Dodatek č. 9 ke
SMLOUVĚ O DÍLO

NÁVRH ZMĚNY				číslo: 24/2025	
Zhotovitel: „Společnost ÚV Brníkov“ – SMP VS, a. s. – správce Vyskočilova 1566, Praha 4, 140 00 – Praha 4.					
Komu: Severočeská vodárenská společnost a.s. 				Datum: 27.10. 2025	
Název akce: LT 073029, Mšené Lázně, ÚV Brníkov – rekonstrukce					
Způsob odeslání/ předání/datum:	poštou	e-mailem X	faxem	osobně	
Odkazy		na specifikaci: Dle PD			
		na výkresy: DPS			
		na rozpočtové podklady: Změnový rozpočet ZL 24			
		na jinou část smlouvy:			
Popis a zdůvodnění změny:

VĚC: ÚV Brníkov ZL4 VZT

VĚC: ÚV Brníkov ZL25 Provizorní nátok na GAU

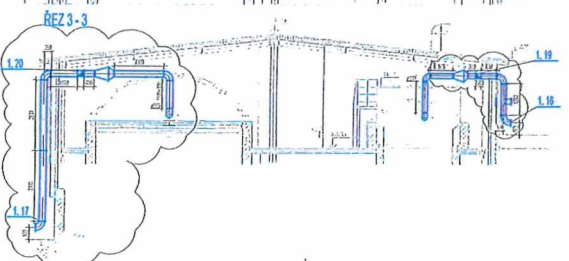
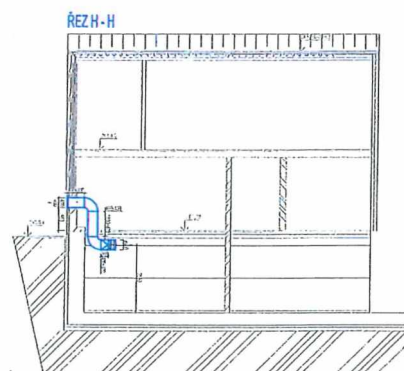
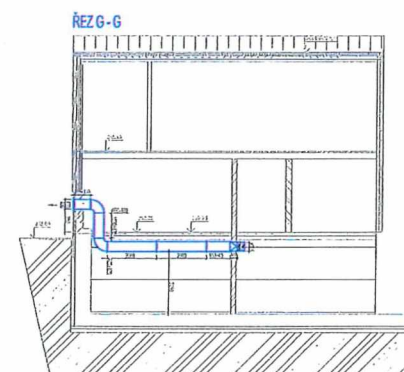
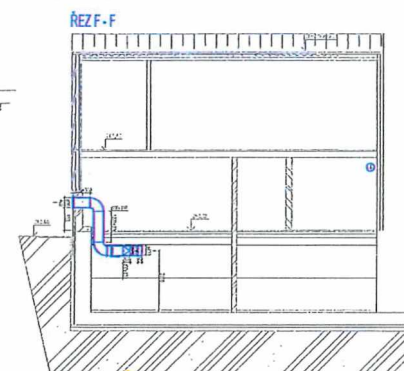
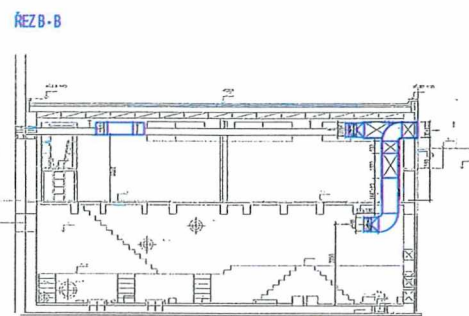
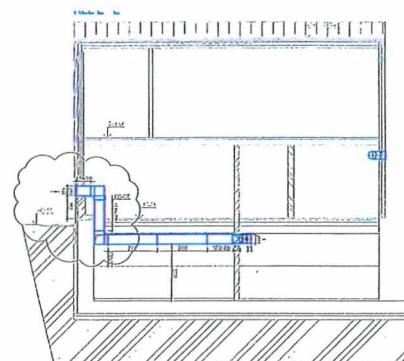
2. Prodloužení výfuků VZT SO0001

Hala filtrace – v návaznosti na upozornění provozovatele, že na ÚV Vrutice docházelo ke kondenzaci vody ve VZT potrubí bylo dohodnuto, že potrubí VZT bude upraveno. VZT potrubí bude mimo objekt ukončeno cca 500 mm nad zemí, resp. atikou.

Místnost dávkování alkalizačního činidla (vápenné hospodářství) – v návaznosti na skutečný stav stavebních konstrukcí, který byl zjištěn při realizaci stavby, byla provedena úprava vedení VZT potrubí.

Z prostoru zakrytí usazovacích nádrží bude pomocí plastového radiálního ventilátoru do potrubí prům.200 mm odsáváno 970 m³/h vzduchu, který bude odváděn pomocí plastového potrubí prům.250 mm ven z objektu. Ventilátor bude trvale v chodu. Potrubí vně objektu bude ukončeno 500 mm nad zemí. Na potrubí bude uvnitř objektu osazena zpětná klapka, potrubí bude ukončené mřížkou.

Ze zakrytí směšovacích nádrží bude odsáváno 210 m³/h vzduchu pomocí plastového radiálního ventilátoru do potrubí prům.200 mm a plastového potrubí vyfukováno ven z objektu. Ventilátor bude trvale v chodu. Potrubí vně objektu bude ukončeno 500 mm nad zemí. Na potrubí bude uvnitř objektu osazena zpětná klapka, potrubí bude ukončené mřížkou.

Ze zakrytí filtračních nádrží bude pomocí plastového radiálního ventilátoru do potrubí prům.200 mm odsáváno 490 m³/h vzduchu, který bude dále odváděn pomocí plastového potrubí ven z objektu. Ventilátor bude trvale v chodu. Potrubí vně objektu bude ukončeno 500 mm nad zemí. Na potrubí bude uvnitř objektu osazena zpětná klapka, potrubí bude ukončené mřížkou.

Dále ze zakrytí filtračních nádrží bude během praní filtrů odsáváno pomocí plastového radiálního ventilátoru do potrubí prům.200 mm odsáváno 720 m³/h vzduchu, který bude dále odváděn pomocí plastového potrubí ven z objektu. Ventilátor bude trvale v chodu. Potrubí vně objektu bude ukončeno 500 mm nad zemí. Na potrubí bude uvnitř objektu osazena zpětná klapka, potrubí bude ukončené mřížkou.

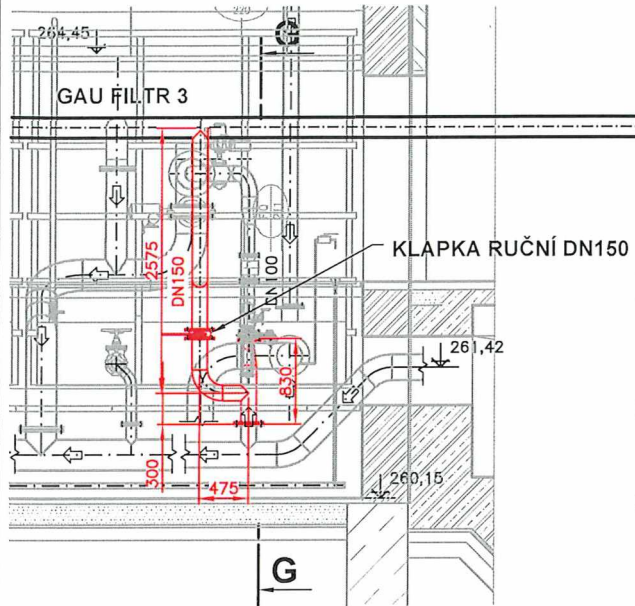
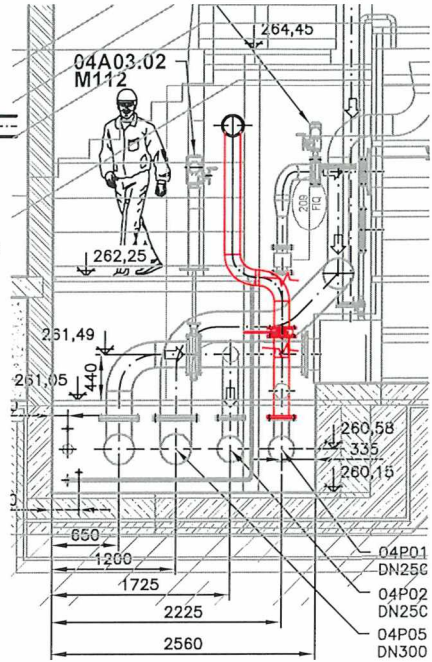
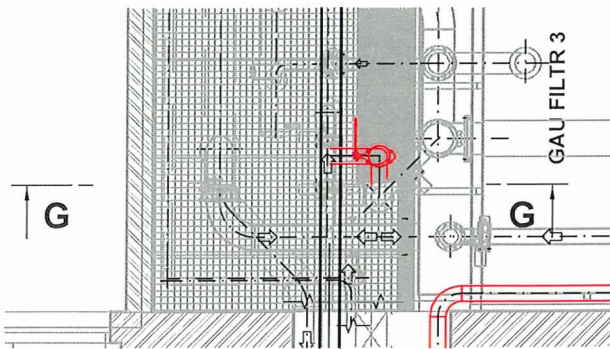
Provizorní propoj provizorního přítoku surové vody a nátoku na filtry s Filtralite

V návaznosti na dohodu na KD byl doplněn propoj provizorního přítoku surové vody a nátoku na GAU filtry. Tento propoj je navržen pro případ, pokud by došlo k ucpání pískových filtrů. V tomto případě byla surová voda puštěna na filtry s Filtralitem a tím by byla zaručena výroba vody pro vyprání pískových filtrů.
